# 女川原子力発電所2号炉 地盤(敷地の地形, 地質・地質構造)について (審査会合からの変更内容)

令和元年7月26日  
東北電力株式会社

## 第474回審査会合(H29.6.9)からの変更内容

#### 3. 2 耐震重要施設及び常設重大事故等対処施設の直下にある断層の選定【新規】

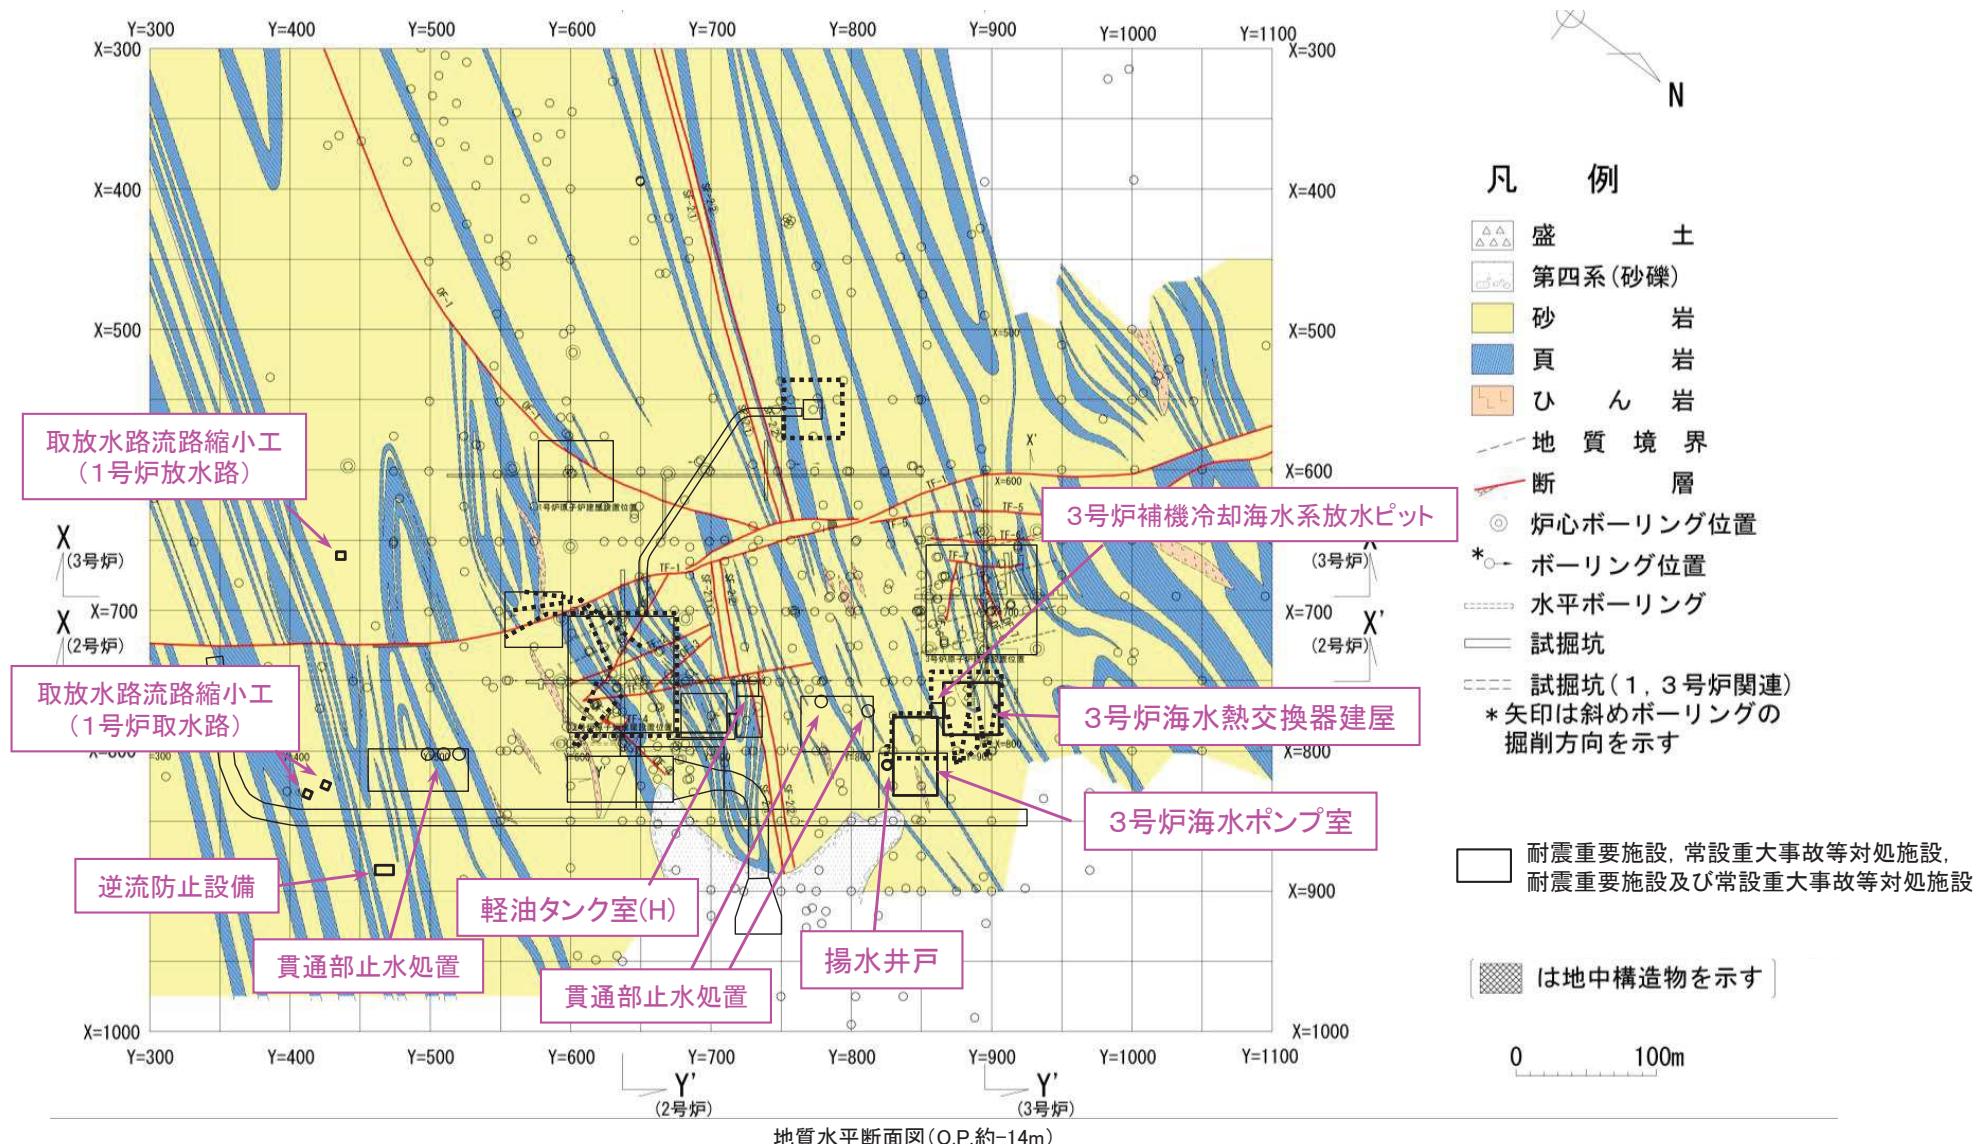
- 第474回審査会合(H29.6.9)から追加になった耐震重要施設(3号炉海水ポンプ室, 3号炉海水熱交換器建屋, 取放水路流路縮小工, 逆流防止設備, 揚水井戸, 貫通部止水処置, 3号炉補機冷却海水系放水ピット), 耐震重要施設及び常設重大事故等対処施設(軽油タンク室(H))の直下には, 比較的破碎幅があり, 連続性のある主要な断層としてSF-2断層が分布する。
- 第474回審査会合(H29.6.9)から追加になった地下水位低下設備の直下には, 比較的破碎幅があり, 連続性のある主要な断層として, 2号原子炉建屋直下付近で確認したものと同じ位置にTF-1~4断層及びOF-2~4断層が分布する。

#### 3. 1 震源として考慮する活断層との対応【敷地周辺の活断層評価の概要】【変更後】

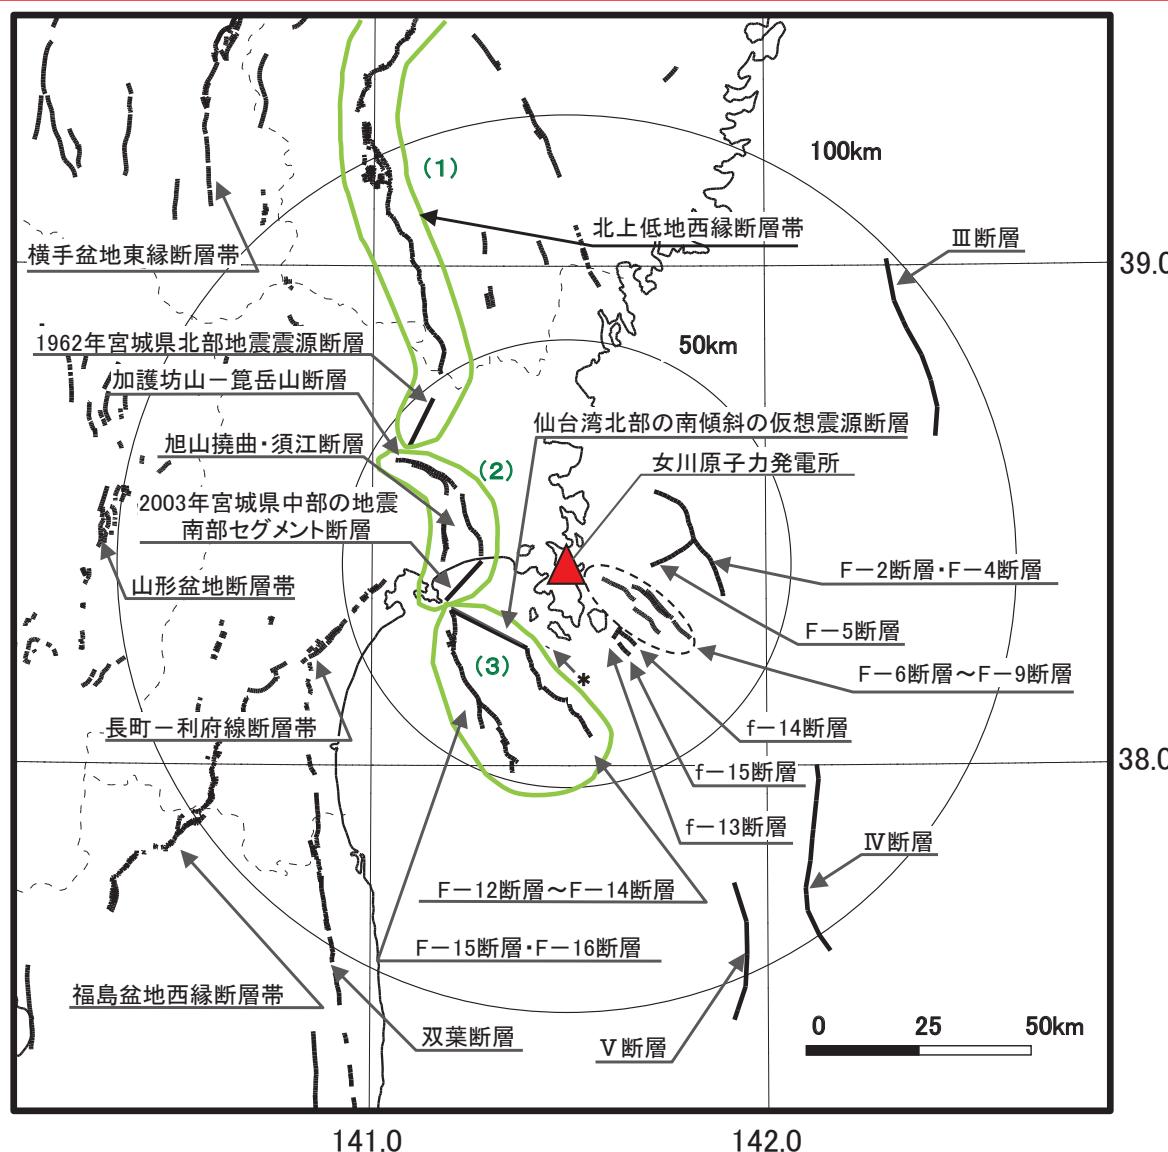
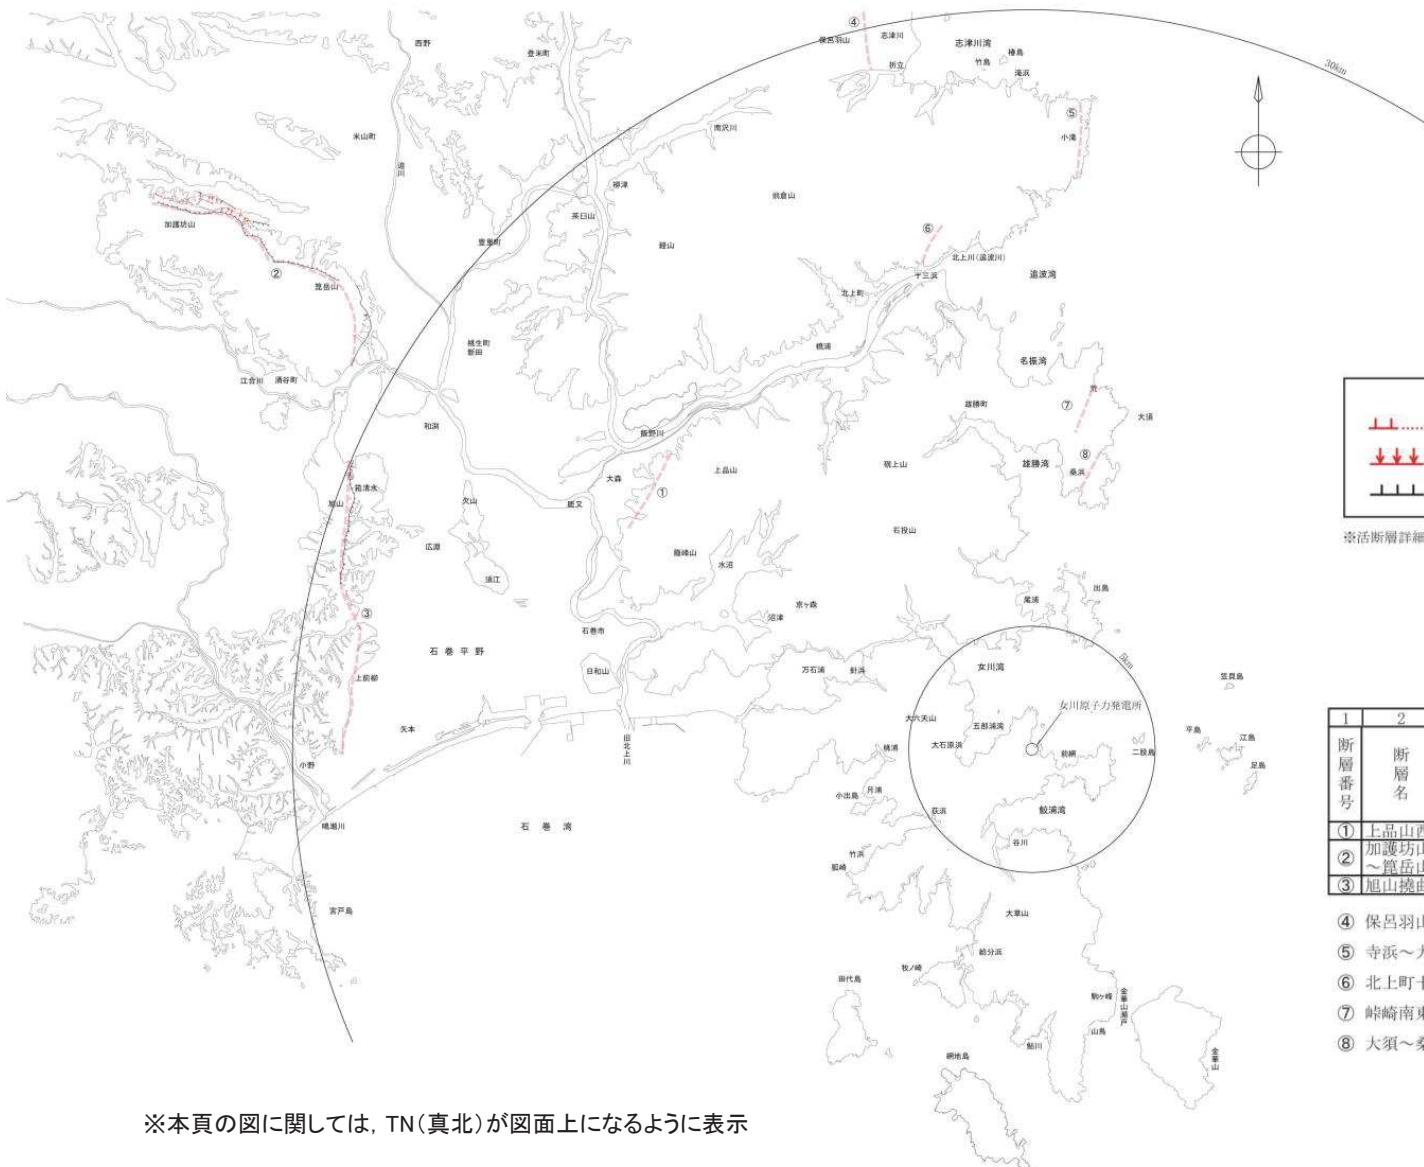
- ・ 断層評価において活断層詳細デジタルマップ(2002)を引用していたが、活断層詳細デジタルマップ[新編](2018)を反映した。
- ・ 上記反映に伴い、敷地周辺の断層活動性評価における運動評価の変更を反映した。
- ・ 上記反映を踏まえても、敷地には震源として考慮する活断層は認められないとする評価に変更はない。

- 敷地周辺で実施した文献調査、空中写真判読、地質調査、海上音波探査等の結果を踏まえ、後期更新世以降（約12～13万年前以降）の活動が否定できない断層等について、震源として考慮する活断層を、以下のとおり評価した。
- 敷地には、震源として考慮する活断層は認められない。

## 3. 1 震源として考慮する活断層との対応 【敷地周辺陸域の文献活断層】【変更後】

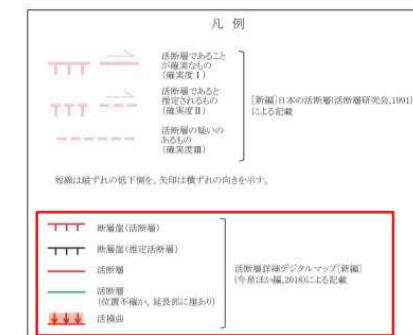
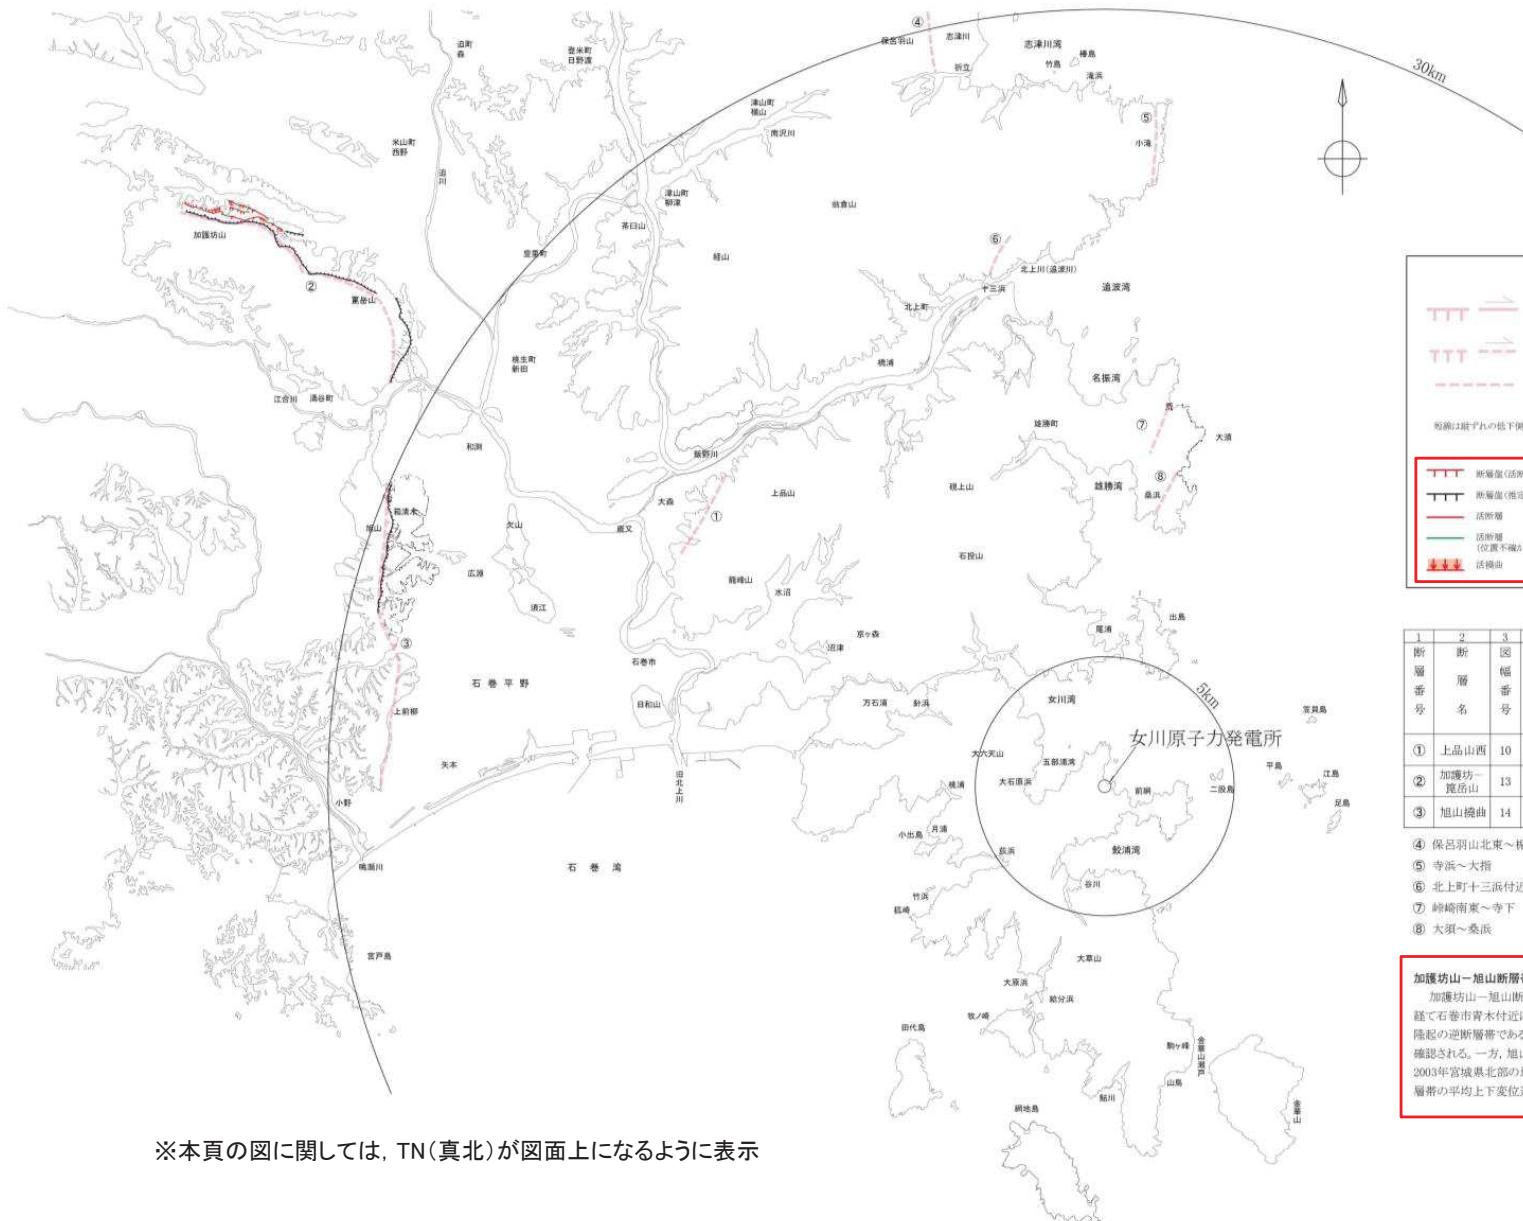
- 「[新編]日本の活断層」(1991)によれば、敷地及び敷地近傍には活断層と推定されるもの(確実度Ⅱ)及び活断層の疑いのあるリニアメント(確実度Ⅲ)は記載されていない。
- 「活断層詳細デジタルマップ [新編]」(2018)によれば、敷地及び敷地近傍には活断層及び推定活断層は示されていない。
